Mission régionale d'autorité environnementale
OCCITANIE

Avis
sur la création d'une centrale photovoltaïque au sol
aux lieux-dits « *En Boudou* » et « *En Gleyzes* » à GUITALENS
L'ALBAREDE (81)

N°Saisine : 2024-012808

Avis émis le 31/03/2024

Figure 2: Implantation du projet (extrait de l'étude d'impact)

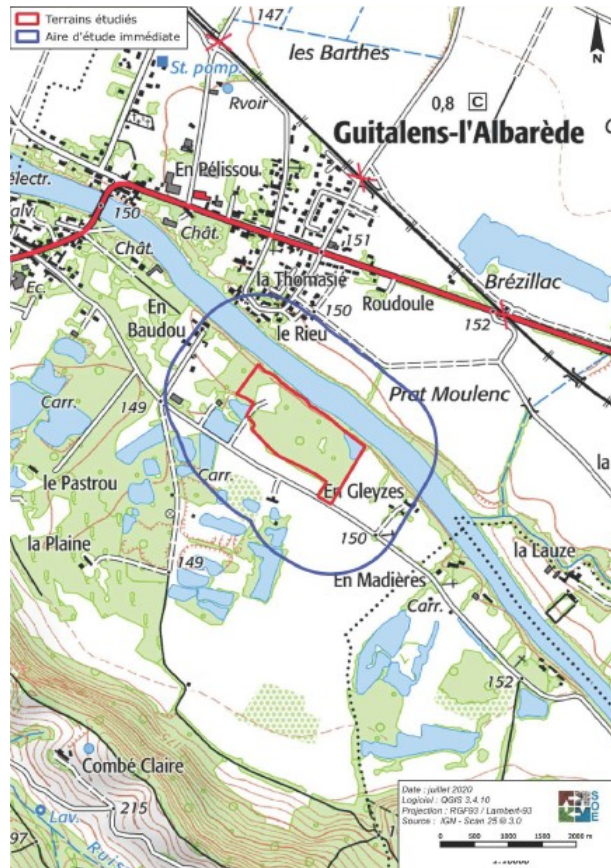
Il est prévu un entretien de la végétation de manière mécanique par tonte et débroussaillage sans utilisation de produit chimique, voire un pâturage d'ovins. Il semble que la hauteur de 0,8 mètres au plus bas prévue par le projet soit difficilement compatible avec cette activité potentielle, afin que les ovins puissent se déplacer sous les panneaux.

Il semble qu'il y ait une perte nette de végétation sous les panneaux vu les caractéristiques actuelles et l'espace inter-rangée de 2,3 mètres semble être un minimum pour une reprise de végétation.

La MRAe recommande de rehausser la qualification des incidences du parc photovoltaïque notamment sur la friche prairiale et d'apporter des mesures environnementales ou des modifications des caractéristiques du parc (hauteur des panneaux, inter-rangées, etc.) pour en limiter ses impacts.
